ACTA DE INSPECCION

D. [REDACTED] y D^a. [REDACTED] Inspector Residente e Inspectora Residente Adjunto, respectivamente, del Consejo de Seguridad Nuclear (CSN), en la Central Nuclear de Almaraz, sita en el Término Municipal de Almaraz (Cáceres).

Certifican: Que han realizado inspecciones a las actividades realizadas por el Titular de la Central Nuclear de Almaraz durante los meses de abril, mayo y junio del año dos mil ocho. Éstas comenzaron el día 1 de abril y finalizaron el día 30 de junio.

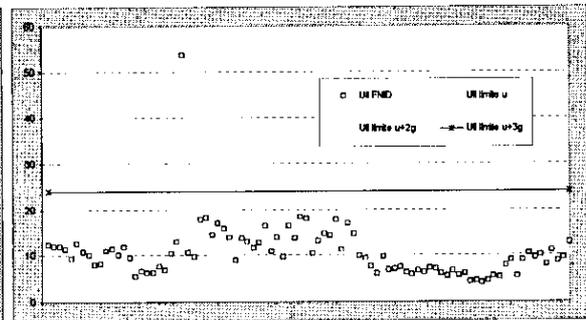
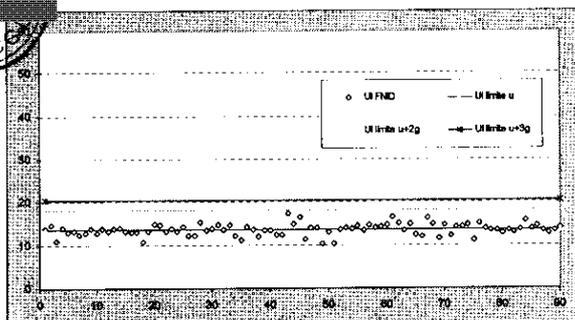
De los valores obtenidos, no hay valores negativos ni nulos, y se tienen los siguientes que superan alguno de los límites respecto a media y desviación estándar:

ciclo	¿FNID > μ ?	¿FNID > [$\mu + 2\sigma$]?	¿FNID > [$\mu + 3\sigma$]?
UII	29/02 a 28/05	37	1	1
UI	11/01 a 09/04	43	0	0

El día 02/06/08, UII, tras nueve días consecutivos de valores de FNID por encima de la media se entra en nivel de acción 1.2. Siguiendo el procedimiento se confirma la indicación y se pasa a tomar lecturas cada 12 horas. Se confirma la apertura de una acción en el SEA identificada como NC-AL-08/121 en fecha de alta 10/06/08.

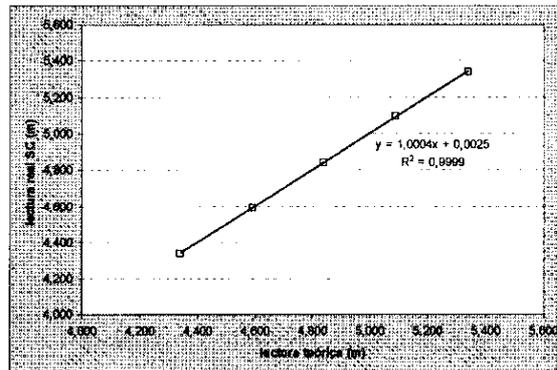
Que se asiste a la calibración del medidor de nivel siendo los resultados:

Que se compara el valor esperado con el valor real de lectura obteniéndose una regresión lineal como la mostrada en la figura. Se comprueba el ajuste del disparo del registrador en 4.8 m.

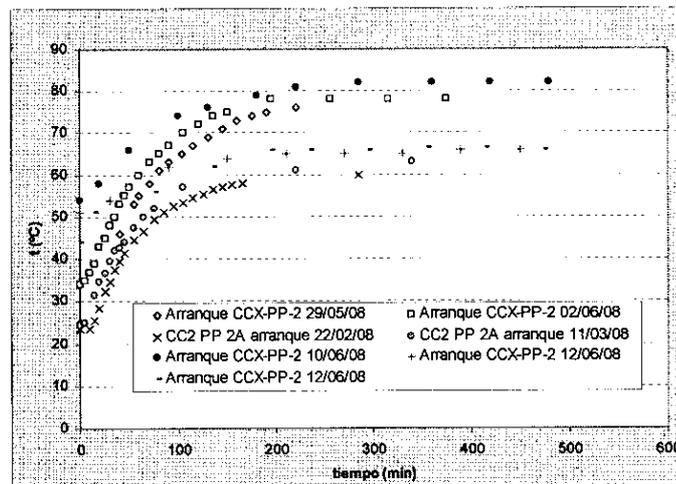
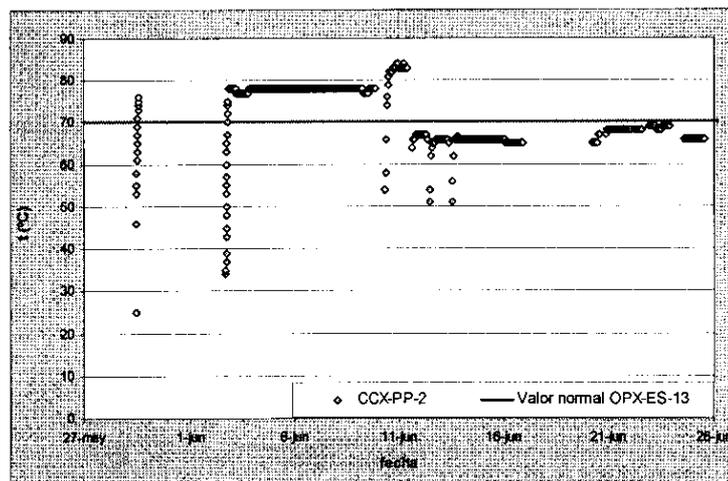
Que el valor normal de la temperatura del cojinete exterior a la bomba consignado en el procedimiento OPX-ES-13 es de 70°C, sobrepasándose este valor en las fechas: 28/05/08, 81°C con láser y 86° en local; 29/05/08, 87°C; del 02/06 al 09/06 con 78°C; 11/06 con 83°C.

Que se procede a intervenir por parte de mantenimiento aflojando pernos en carcasa de cojinete LOA, llevándose a cabo una serie de arranques sucesivos de comprobación de la temperatura final de estabilización. Que en los arranques tras la última intervención no se alcanza el valor límite normal de temperatura de cojinete L.O.A. descrito en el procedimiento OPX-ES-13.

Que se recogen los datos correspondientes a los sucesivos arranques tanto anteriores como posteriores al mantenimiento final, siendo las tendencias las mostradas en la siguiente figura. Que se comparan los arranques con los correspondientes a la bomba CC2-PP-2A en la misma figura, comprobándose que se alcanza una temperatura de estabilización similar.

Que habiéndose recogido los datos anteriormente descritos la tendencia de temperatura en la bomba en el período considerado es:

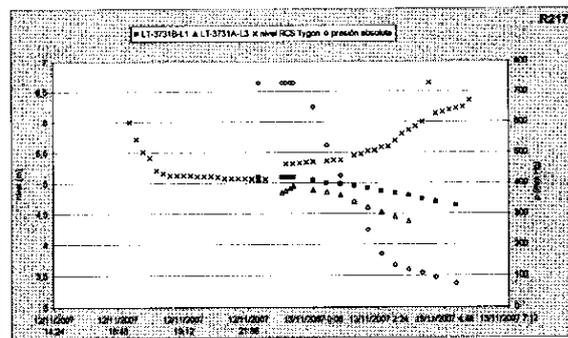
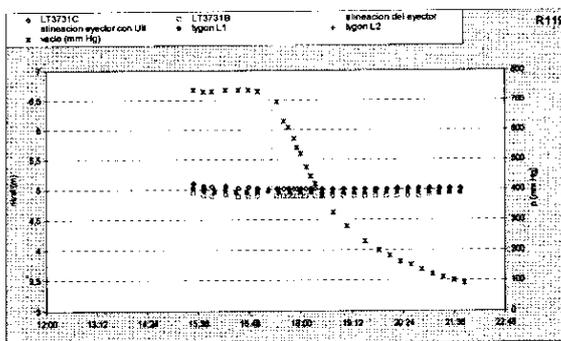
Que se recogen durante la maniobra los datos de los distintos sistemas de medida de nivel (capacitivo/tygon), comparándolos todos en la gráfica anexa. Entre el comienzo de la maniobra de vacío y el final de la misma la máxima diferencia entre los distintos métodos de medida de nivel es de 13 cm. El sistema de medida de nivel capacitivo presenta valores similares a los del tygon 2.

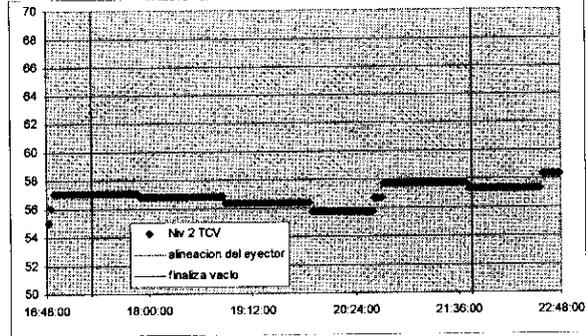
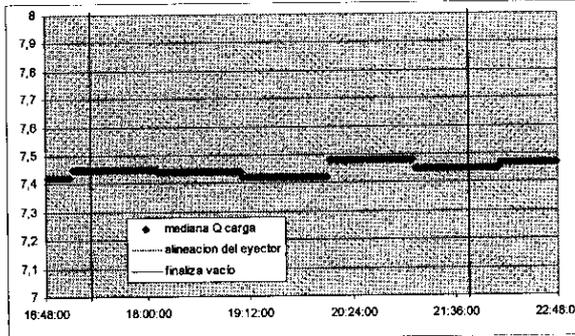
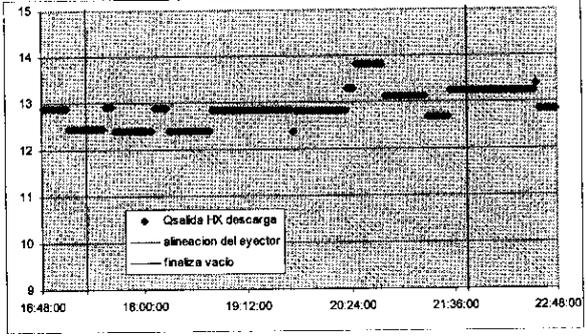
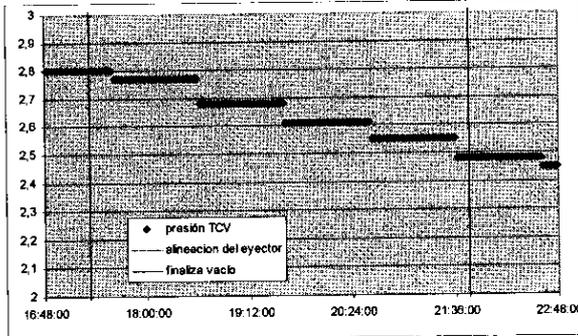
Que se compara la evolución de los valores obtenidos por los medidores de nivel en la R119 y en R217 confirmando el comportamiento variable en el último caso, con una dispersión de las medidas entre los distintos medidores muy superior a la observada en la presente maniobra.

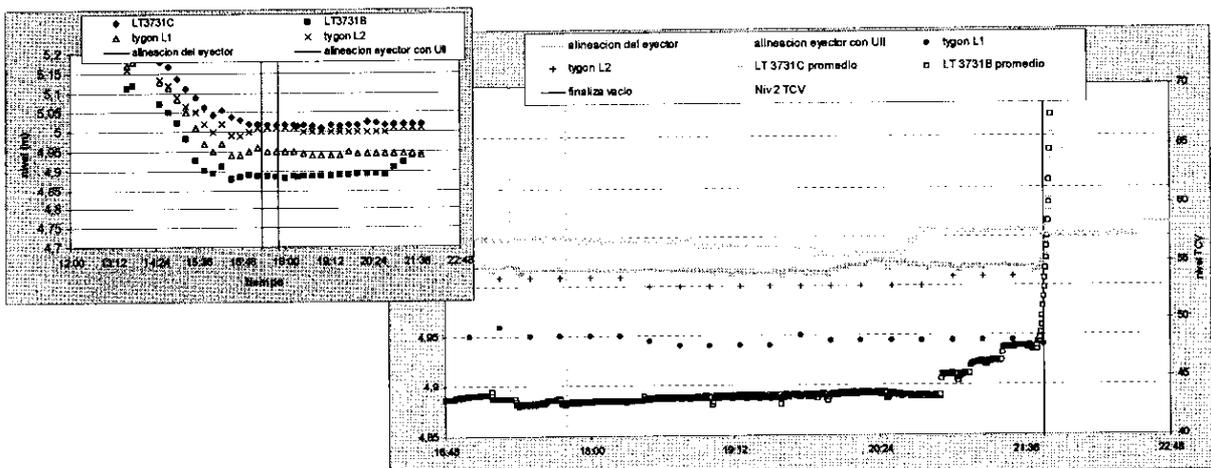
Que la variación de otros parámetros durante la maniobra es:

Que al final de la maniobra se observa un comportamiento, ligera subida, anómalo en el medidor LT 3731B distinto al comportamiento de los demás sistemas de medida.

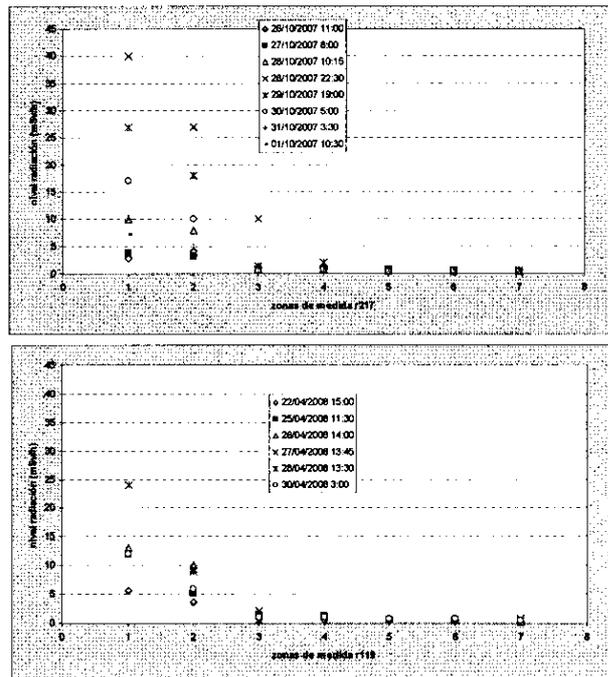
Que se hace seguimiento de la sala: zona inferior presionador 2FR31. Se recogen datos de nivel de radiación en siete zonas: (1), (2) zona de resistencias, (3) ambiente zona de resistencias, (4), (5) contacto con tubería del RC, (6) contacto salida codo tubería RC, (7) medida ambiente zona. Los puntos de mayor nivel de radiación corresponden al período de tiempo (28/10/07 a 29/10/07) de cambio de resistencias, con un pico de 40 mSv/h en la zona de resistencias en R217, y al período de tiempo de cambio de

resistencias (28/04/08) con un pico de 24 mSv/h en la zona de resistencias en R119.

Las últimas medidas en el cubículo tras finalizar las limpiezas dan un valor medio de 2,3 mSv/h en R217 vs 3.4 mSv/h en R119, con el máximo en 7,2 mSv/h en R217 vs 12 mSv/h en R119 en la misma zona de resistencias.
